**Verslag huishoudelijke elektrische installatie op laagspanning en zeer lage spanning****Algemeen:**

Referentie: 003-20260818-02	Datum controle: 18/08/2026
Keurder: 003

Eigenaar:	Lut Janseghers	EAN-code:	541448820037950260
Adres installatie:	1 Meistraat 15 bus 5, 9300 - Aalst	Nummer teller(s):	1SAG1105293956
		Distributienetbeheerder installatie:	Fluvius
Datum uitvoering installatie:	☐ Vóór 01/10/1981 ☒ Tussen 01/10/1981 en 01/06/2020 ☐ Vanaf 01/06/2020		
Type:	☒ Wooneenheid ☐ Niet-huishoudelijk ☐ PV ☐ Batterij ☐ Laadpaal

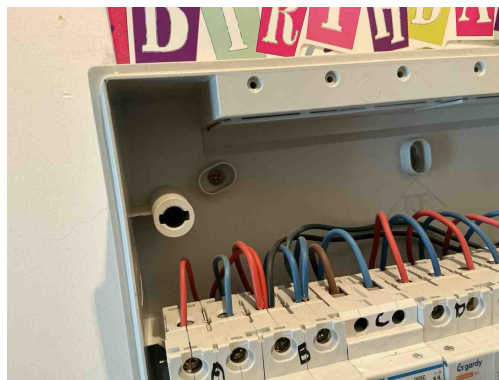
B06 - Het elektrisch verdeelbord heeft niet de minimale beschermingsgraad IPXX-B in een gewone ruimte (Boek 1: 4.2.2.3).

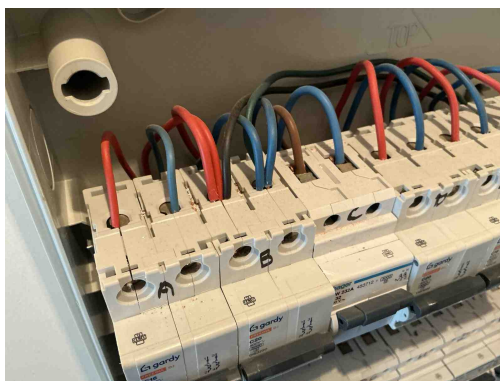
T21 - Het elektrisch materieel is niet geplaatst volgens de voorschriften van de fabrikant/ regels van goed vakmanschap . (Boek 1: 1.4.1.3)

Opmerking: Ophangvijzen bord niet afgedekt, hoofdequipot verbinding niet correct bevestigd, meer dan 2 geleiders per pool

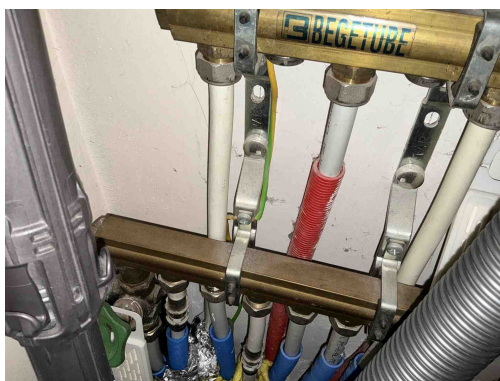
T21 - Het elektrisch materieel is niet geplaatst volgens de voorschriften van de fabrikant/ regels van goed vakmanschap . (Boek 1: 1.4.1.3)

Opmerking: Ophangvijzen bord niet afgedekt, hoofdequipot verbinding niet correct bevestigd, meer dan 2 geleiders per pool

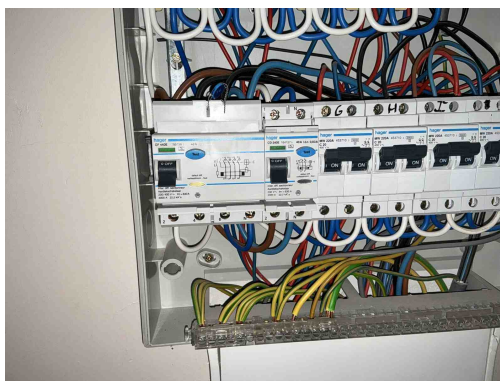
T21 - Het elektrisch materieel is niet geplaatst volgens de voorschriften van de fabrikant/ regels van goed vakmanschap . (Boek 1: 1.4.1.3)

Opmerking: Ophangvijzen bord niet afgedekt, hoofdequipot verbinding niet correct bevestigd, meer dan 2 geleiders per pool

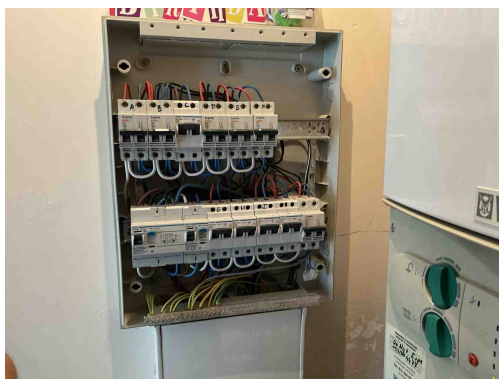
D05 - Er is geen ondergeschikte differentieelstroominrichting van maximum 30 mA geplaatst voor de beveiliging van de ruimte(n) die een badkuip en/of douche bevatten (Boek 1: 4.2.4.3).

Opmerking: Diff 30mA rechtstreeks gevoed door meter, niet ondergeschikt aan 300mA
